Comisión Nacional
de Hidrocarburos

Opinión Técnica

Modificación del Anexo 1 de las Asignaciones:

- **AR-0005- Campo Agua Nacida**
- **AR-0106- Campo Coyotes**
- **AR-0507- Campo Explorador**
- **AR-0513- Campo Paleoarcos**

Figura 8. Configuración de la Asignación AR-0513- Campo Paleoarcos, considerando la inclusión de los pozos solicitados.

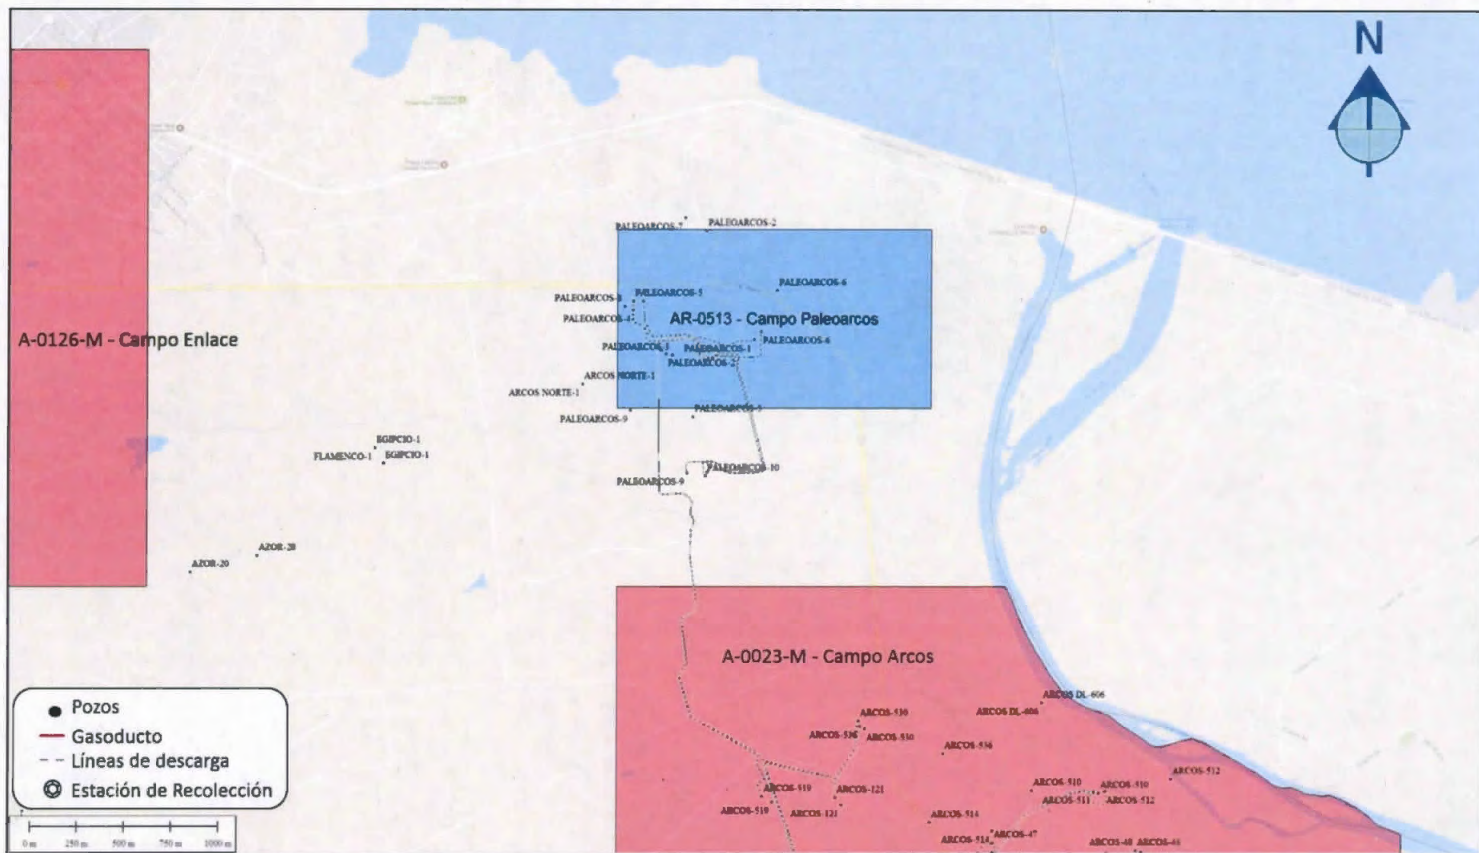
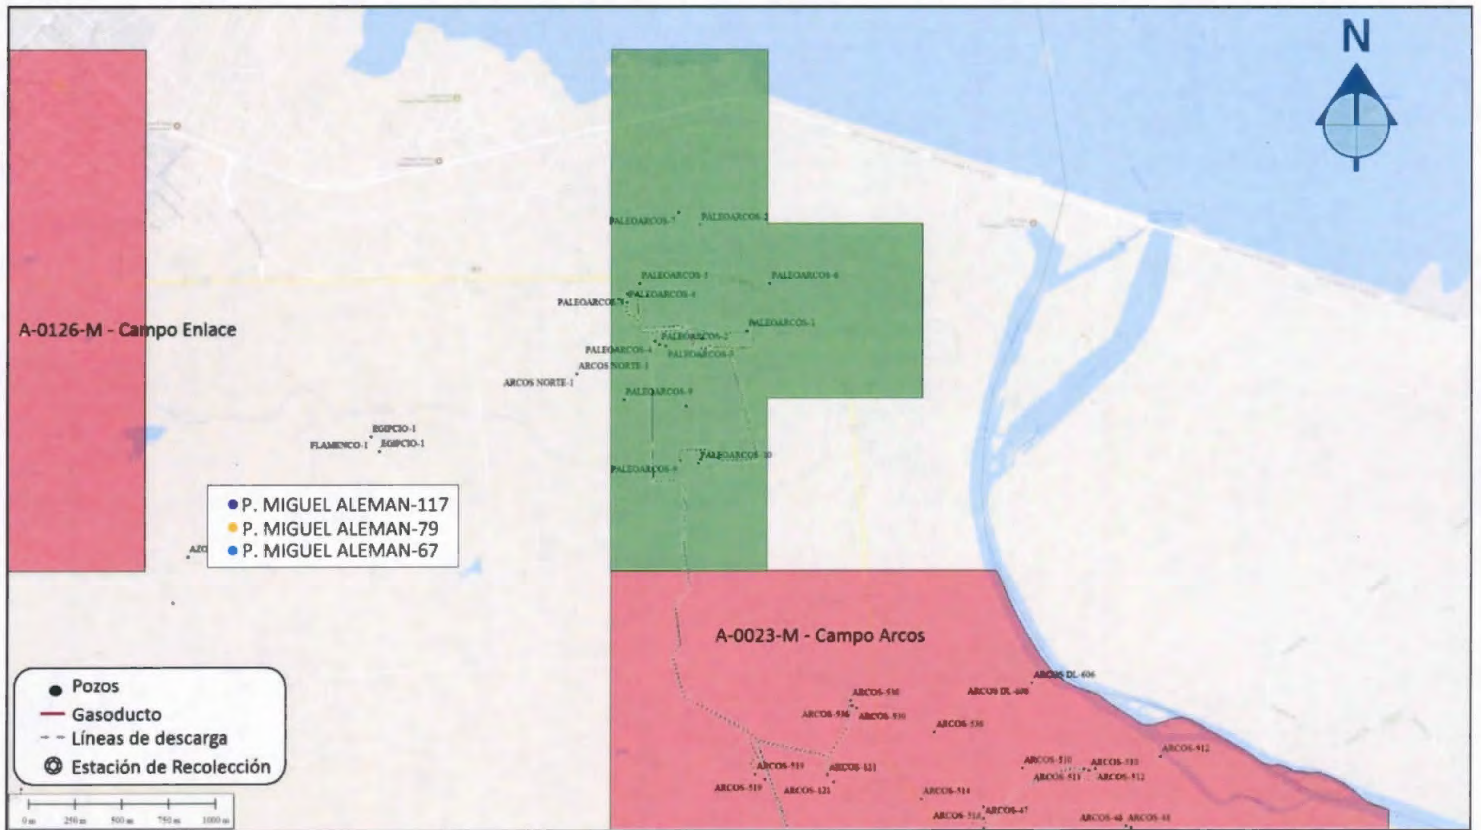
El área de la Asignación AR-0513- Campo Palearcos abarca una superficie de **1.53** km². La Secretaría propone una ampliación de **1.54** km² con la finalidad incluir dentro de los límites de la Asignación los objetivos y cabezales de los pozos Palearcos-9 y Palearcos-10 de los cuales Pemex manifiesta el interés por continuar operando y que no se encuentran bajo el amparo de una Asignación o Contrato. En caso de aprobarse la ampliación, el área de esta Asignación se incrementaría a **3.07** km².

Derivado de lo anterior, tomando en cuenta la información proporcionada por Pemex a la Secretaría y con la información con la que cuenta esta Comisión se verifico que los pozos que se encuentran dentro del área de ampliación no pertenezcan a otra Asignación o Área Contractual, por lo que, de realizarse la modificación propuesta, ésta no tendría impacto en la actividad física asociada a la Asignación AR-0513- Campo Palearcos, por lo que la opinión de la Comisión es viable la ampliación del polígono a contener los dos pozos mencionados. Adicionalmente el análisis, esta Comisión identifico que el objetivo del pozo Palearcos-7, se encuentra fuera de la Asignación original por lo que también se propone la ampliación hacia el norte de esta Asignación.

En las figuras 7 y 8 se aprecian la Asignación AR-0513- Campo Palearcos con la ubicación del polígono original y el propuesto de la ampliación, además de las tablas 11 y 12 con la relación de los vértices geográficos del Área de la Asignación original y a añadir.
